PROJET MINIER WINDFALL

COMPLÉMENT D'INFORMATION RÉPONSES AUX QUESTIONS ET COMMENTAIRES - 1^{RE} SÉRIE

PROJET MINIER WINDFALL –
ÉTUDE D'IMPACT SUR
L'ENVIRONNEMENT
RÉPONSES AUX QUESTIONS ET
COMMENTAIRES – 1RE SÉRIE

TERRITOIRE D'EEYOU ISTCHEE BAIE-JAMES

Figure RQC1

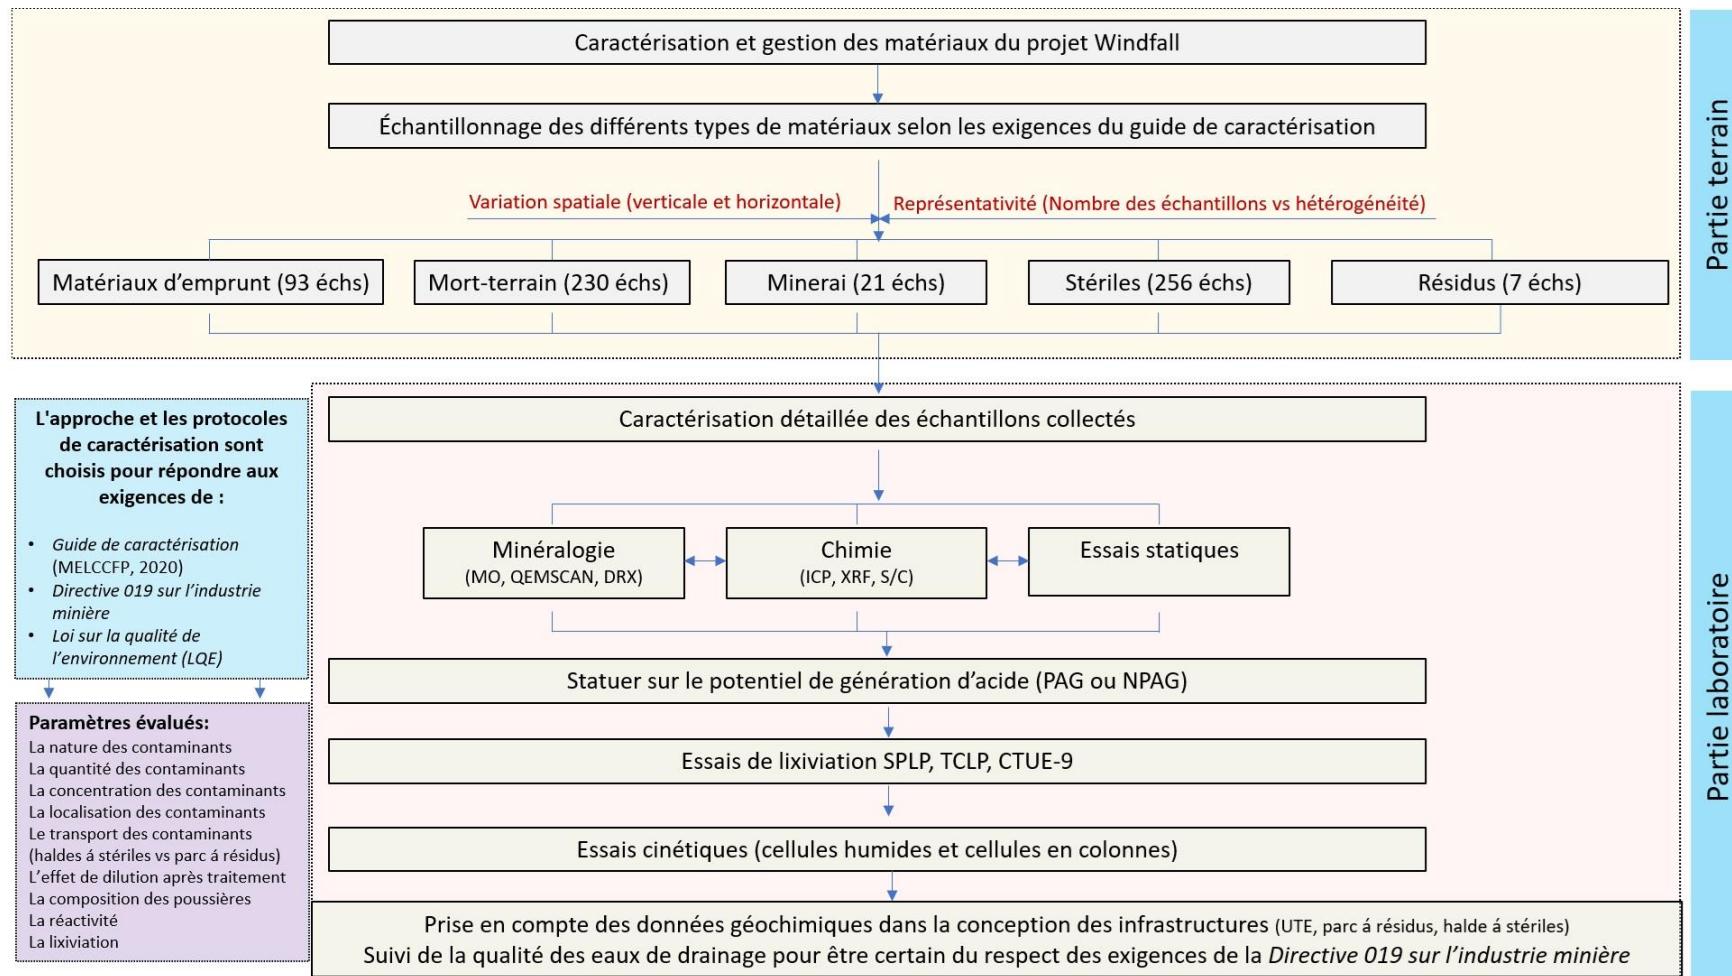
Étude d'impact sur l'environnement, Page 3-47, volume 1a, Section 3.4.4 Résidus miniers;
Addenda 1 - Réponses aux recommandations et commentaires du MELCCFP volume 3, section 13.2.4 Géochimie du minerai, des stériles et des résidus :

Une étude de caractérisation détaillée a été réalisée par WSP (Étude d'impact sur l'environnement, volume 2, annexe 3-1) sur l'ensemble des matériaux du projet Windfall qui sont en lien avec le potentiel de génération du drainage minier acide (DMA) et de lixiviation des métaux et contaminants, et ce, pour déterminer d'une façon concise la nature, la quantité, la concentration et la localisation de tous les contaminants qui sont susceptibles d'être rejetés dans l'environnement. Les matériaux étudiés sont ceux qui seront manipulés par les opérations du projet Windfall, à savoir le minerai, les résidus miniers, les stériles et le mort-terrain même si ces derniers ne sont pas demandés dans le *Guide de caractérisation* (ci-après le Guide; MELCC, 2020). Pour atteindre ces objectifs, une approche de caractérisation a été conçue pour classer ces matériaux en fonction de leur potentiel de lixiviation et de leur potentiel de génération d'acide et répondre aux exigences du Guide et de la *Directive 019 sur l'industrie minière* (D019) (MDDEP, 2012). Cette approche est composée de deux parties indispensables à la réalisation d'une telle étude de caractérisation à savoir la partie terrain et la partie laboratoire (voir la figure RQC1).
